PROPUESTA DE MODIFICACIÓN DE LA

NAP 1-2-1.0

METODOLOGÍA PARA EL DISEÑO DEL TRAZADO FERROVIARIO

Grupo de trabajo GT-111
Fecha: 8 de noviembre de 2023

Figura 1. Estación con vías generales en el centro sin andén

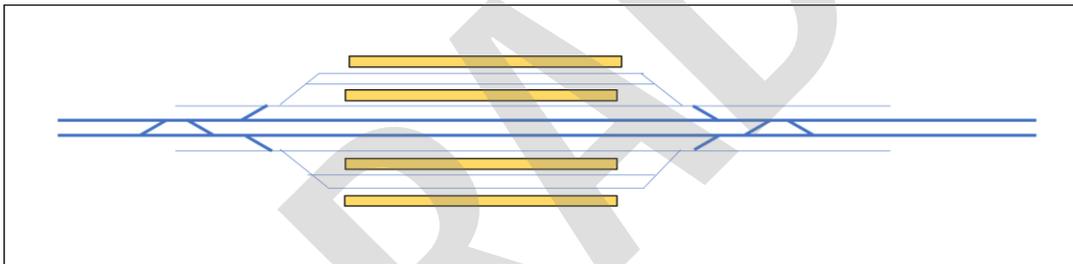
Inclusión de ejemplos y esquemas.

A modo de ejemplo, para las estaciones de línea pueden darse, entre otras, las configuraciones siguientes:

Este caso se emplea cuando hay trenes con paso directo y velocidades elevadas. Responde a la configuración de PAET ampliado, si hay más de dos vías de apartado. Es el caso de la mayor parte de las estaciones intermedias de las LAV, tales como Cuenca, Requena, Antequera o Calatayud, por citar algunas. También es la solución de estación más extendida en la red convencional. No tienen por qué ser simétricas en cuanto a la distribución de vías a cada lado de las generales.

Anejo 4: ESQUEMAS CON DISTANCIAS REQUERIDAS POR SEÑALIZACIÓN

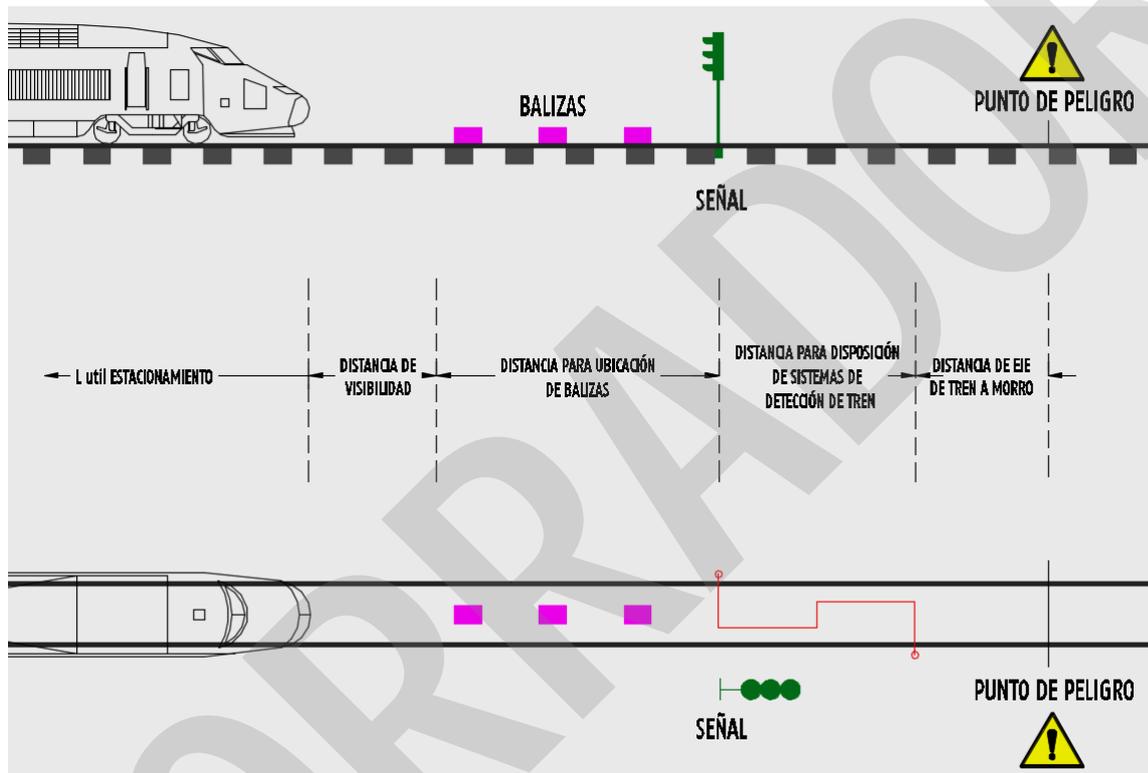
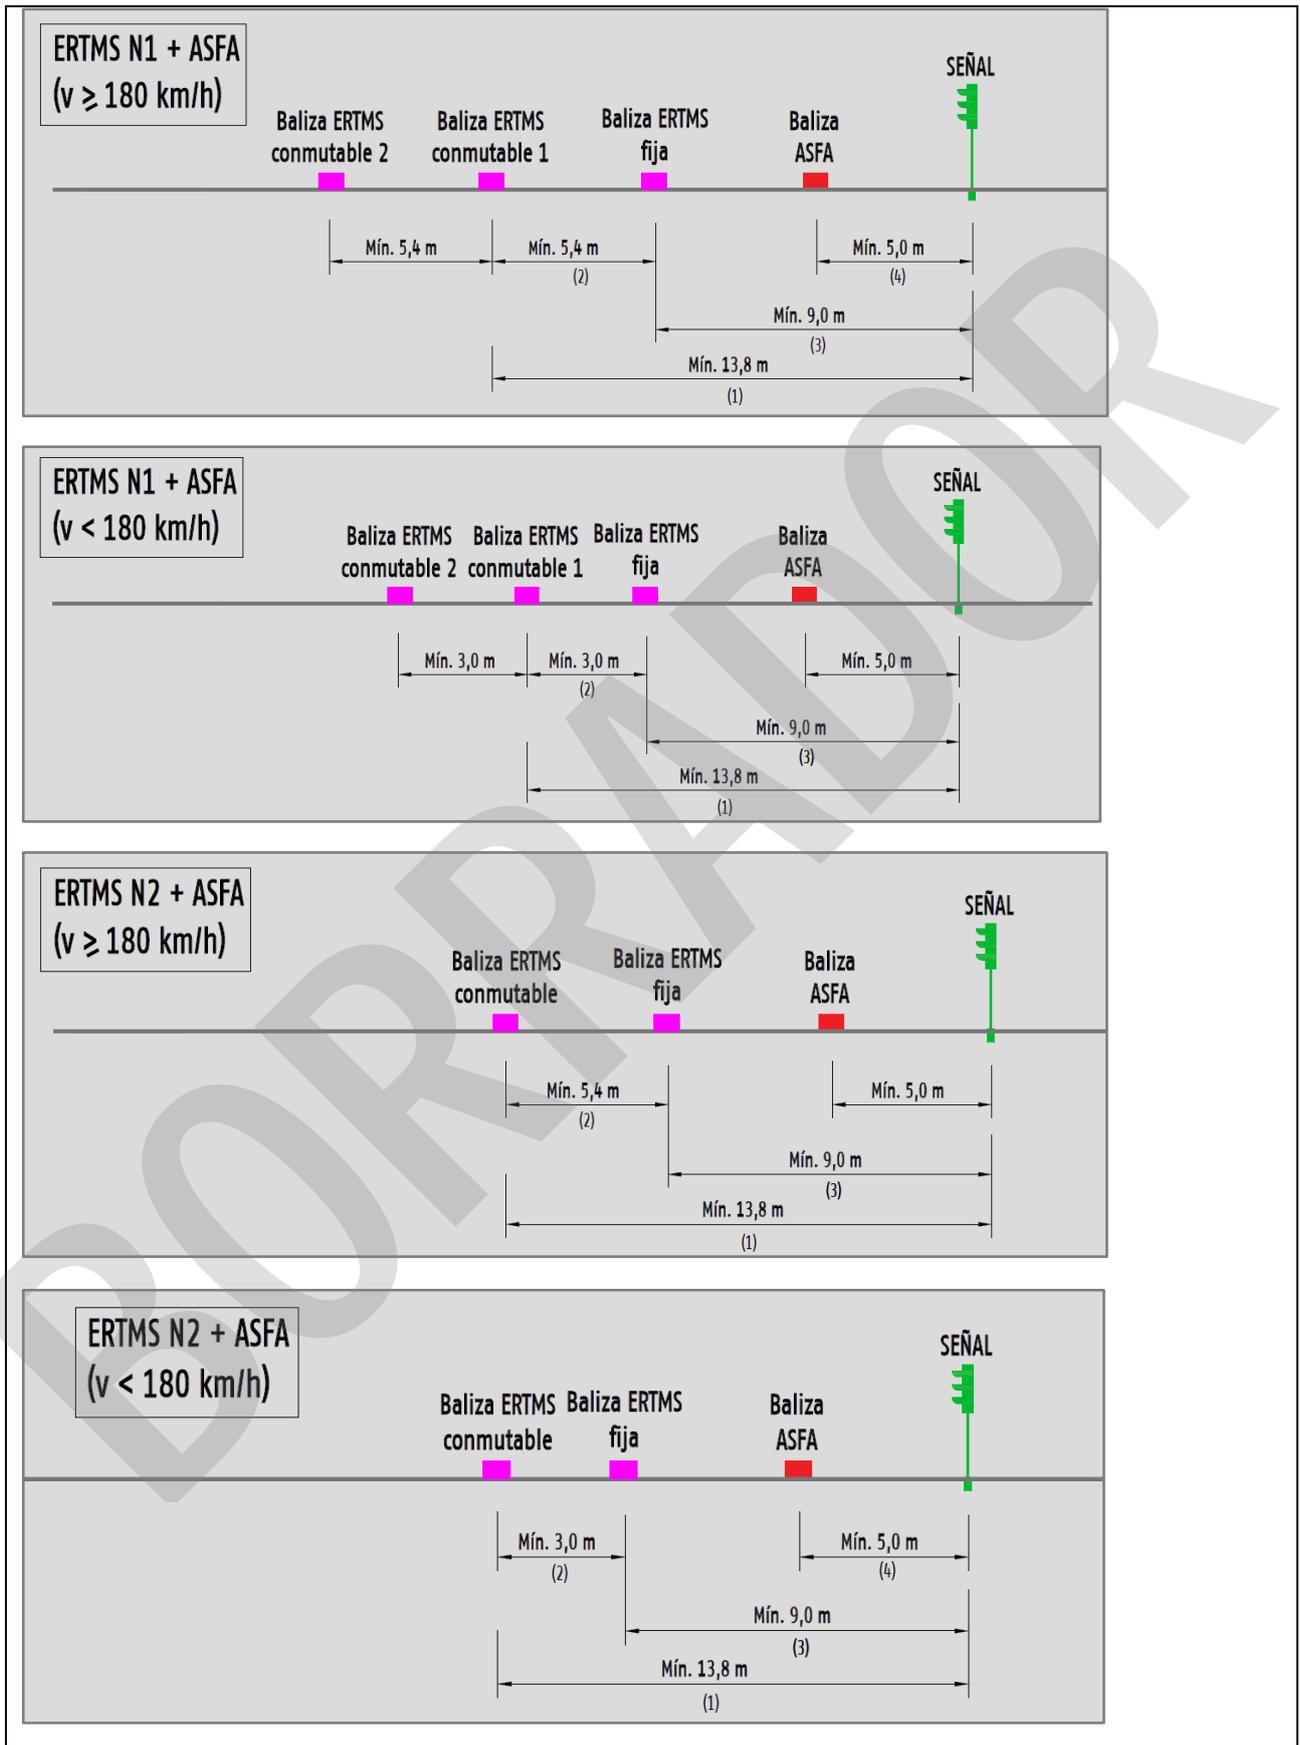
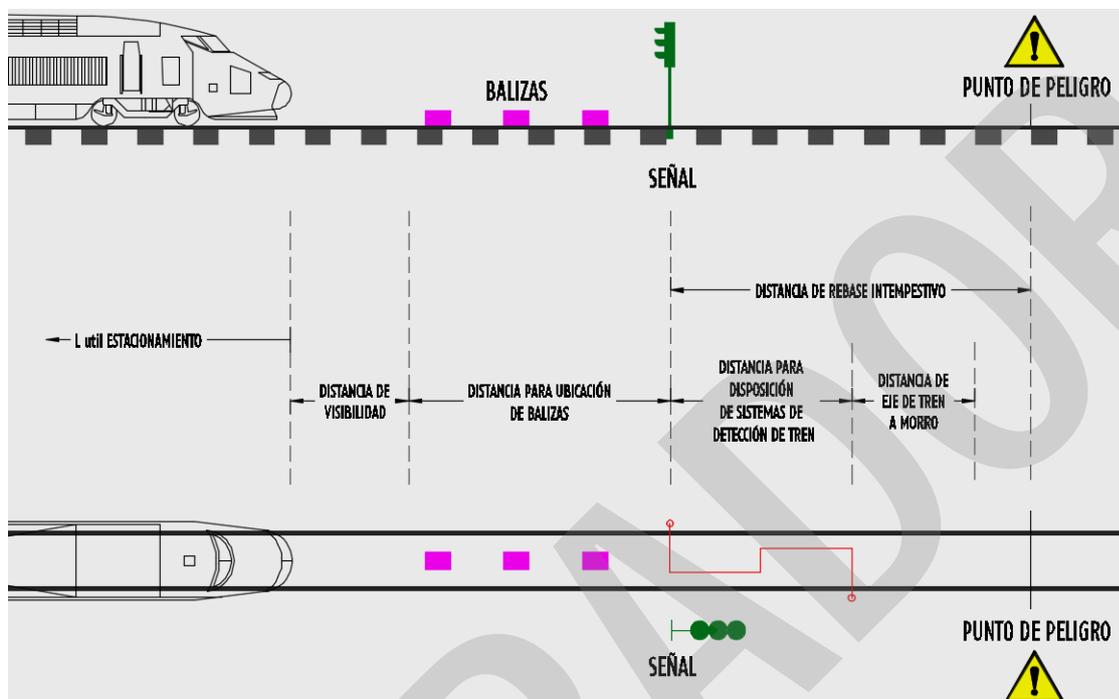
Eliminación del anejo 4 completo para su integración en la NAS 811 "Diseño de instalaciones de control, mando y señalización" y nueva norma de "Distancia de frenado y señales".

Se mantiene el número del Anejo para evitar modificación de la numeración del resto de anejos.

Anejo 4:

Sin contenido
